Blue Print ADM59860

Primene:
Mazda RX8

Mazda RX8 – Nivo rashladne tečnosti u ekspanzionom rezervoaru

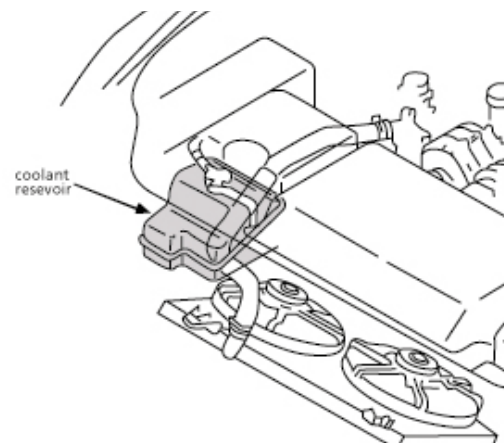
Kvar plovka senzora nivoa rashladne tečnosti je uobičajena pojava kod Mazde RX8.

Ovo je uzrokovano propadanjem površine plovka senzora, što mu omogućava da upija rashladnu tečnost, što dovodi do tonjenja plovka i lažnog očitavanja.

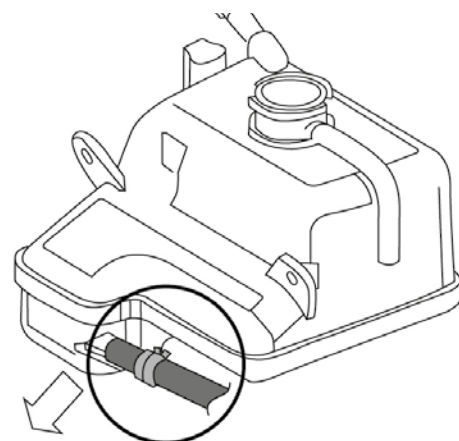
Senzor i plovak se ne mogu nabaviti odvojeno, što znači da je jedina trajna popravka zamena kompletnog sklopa ekspanzionog rezervoara. Blue Print sada ima u ponudi kvalitetan ekspanzioni rezervoar kao deo za prvu ugradnju sa plovkom senzora nivoa rashladne tečnosti čija je specifikacija revidirana –ADM59860

Važno: Potrebno je pažljivo skinuti crevo rashladne tečnosti kao što je prikazano na slici niže dole kako bi se izbeglo oštećenje ispusta na hladnjaku.
